Aan de gemeenteraad

Zienswijzerapportage

Samenvatting en beantwoording schriftelijke zienswijzen

Schets 1:

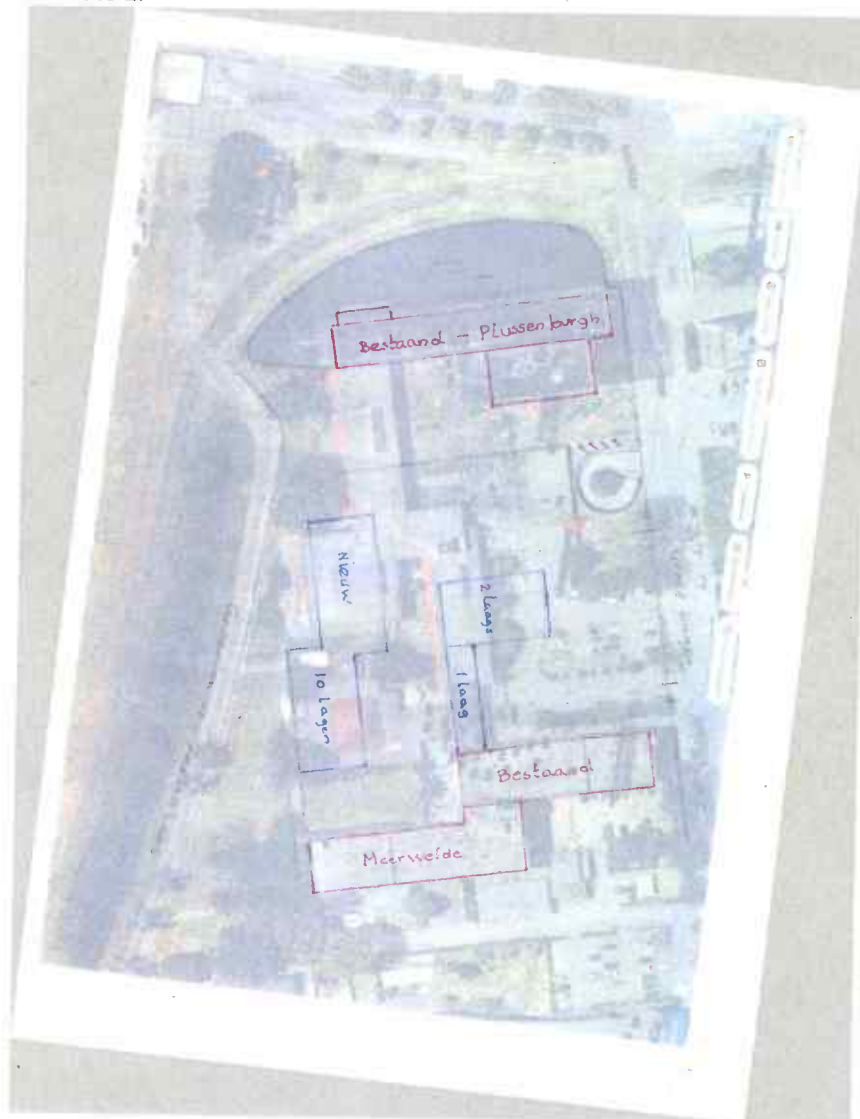
Het nieuwe bestemmingsplan maakt een maximale bouwhoogte van 24 meter mogelijk. In het oude bestemmingsplan was de bouwhoogte 10 meter. Dit is een verhoging van maar liefst 14 meter. De bewoners van het naastgelegen Plussenburgh krijgen tot en met de 9^e verdieping een sterk verminderd uitzicht. Appellant stelt een alternatieve plaatsing van het gebouw voor langs de Groeninx van Zoelenlaan. Zowel de bewoners van de Meerweide als de bewoners van de Plussenburgh zullen een beter zicht hebben op de Groeninx van Zoelenlaan en op het groene middengebied. Het uitzicht op het groene middengebied kan dan worden gehandhaafd en zelfs verbeterd. Appellant heeft een tweetal schetsen bijgevoegd:

Ten aanzien van schets 1:

Bezonning: het gebouw van 10 lagen hoog zal voor veel meer schaduw zorgen dan het gebouw van 6 lagen in het ontwerp van Aafje. Niet voor niets is in het ontwerp van Aafje gekozen voor de situering van de hogere bebouwing (7 lagen) aan de noordzijde en de lagere bebouwing (6 lagen) aan de zuidzijde. De 10-laagse bebouwing aan de Groeninx van Zoelenlaan zal veel zon tegenhouden voor de bewoners van de lagere bebouwing van Aafje en zorgt voor veel schaduw in de gemeenschappelijke tuin van Aafje tussen de bebouwing in.

Het 7-laagse schijfgebouw in het ontwerp van Aafje past stedenbouwkundig goed in het ritme van de bebouwing aan de Grote Hagen. In het schetsvoorstel ligt de 2-laagse bebouwing veel meer terug en heeft met zijn twee lagen te weinig volume om goed in dit ritme te passen.
